**AVIS RELATIF À LA PROTECTION
CONTRE LES EVENTUELS EFFETS NOCIFS ET NUISANCES
PROVOQUÉS PAR LES RAYONNEMENTS NON IONISANTS
GÉNÉRÉS PAR DES ANTENNES ÉMETTRICES STATIONNAIRES**

Commune : HASTIERE - Exploitant : TELENET GROUP

Référence exploitant : NR1149B

Rapport n° 3957 / 2023

Figure 1 : Vue en plan des lieux de séjour et des points de contrôle

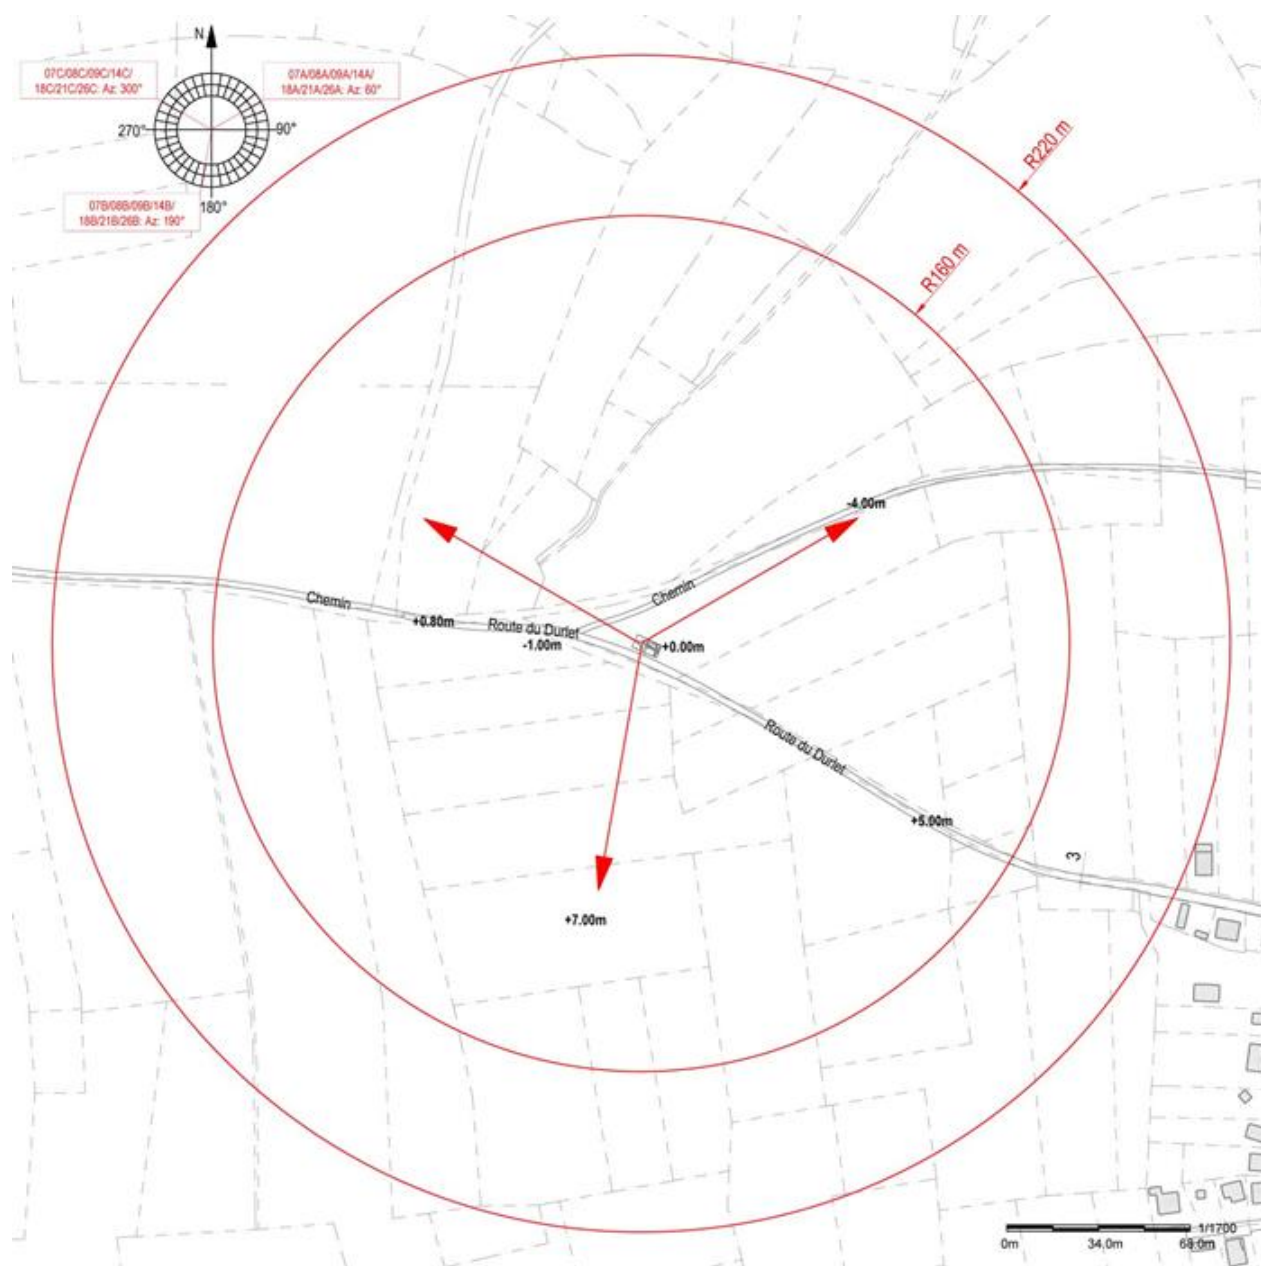
N° point de contrôle	LS	Atténuation (dB)	Indice d'exposition relatif à la limite par installation IE_i
Aucun lieu de séjour ne se trouve dans la zone où la limite d'immission pourrait être atteinte

En ce qui concerne les antennes de l'installation mentionnées dans le tableau 1, la distance maximale à laquelle la limite pourrait être atteinte, à l'extérieur, est égale à 158,3 m. S'il n'y a pas de LS à une distance inférieure, les antennes respectent forcément la limite d'immission.

Dans le cas des LS situés à l'intérieur des bâtiments, une atténuation d'obstacle est prise en compte et il en résulte que la distance maximale à laquelle la limite pourrait être atteinte se réduit à 112,1 m.

Figure 2 : Vue en plan des installations d'antennes dans un rayon de 300 mètres autour de l'installation faisant l'objet de la demande d'avis

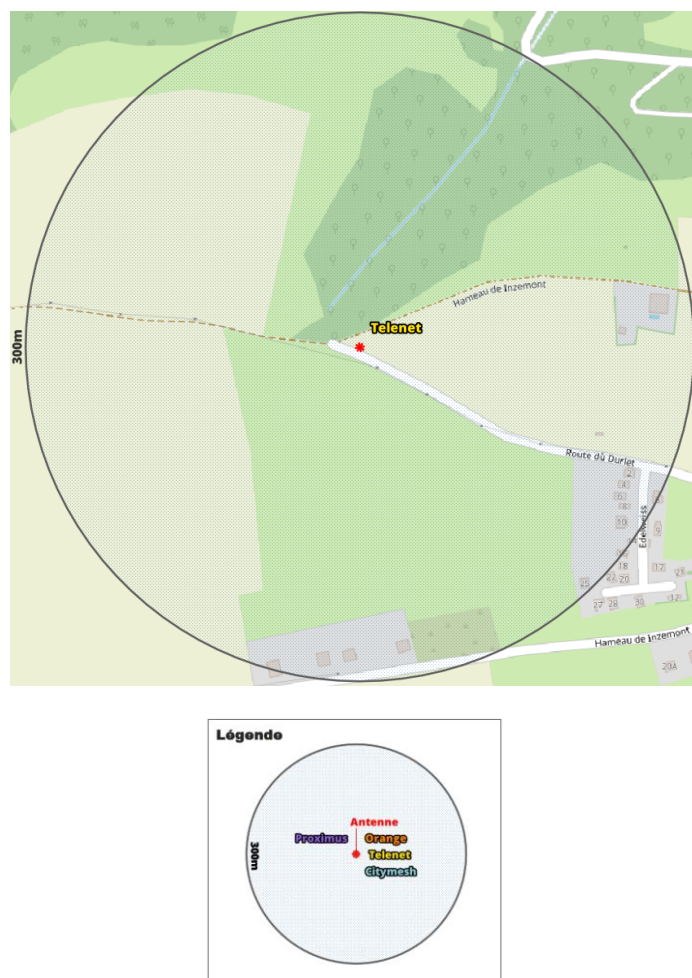
Compte tenu du nombre d'installations localisées dans la figure 2, il apparaît que l'intensité du rayonnement électromagnétique généré, dans les lieux de séjour situés à proximité de l'installation référencée dans le paragraphe 2, par l'ensemble des antennes émettrices stationnaires de l'ensemble des exploitants du même site d'antennes émettrices stationnaires respecte la limite fixée à l'article 4, § 2 du décret.
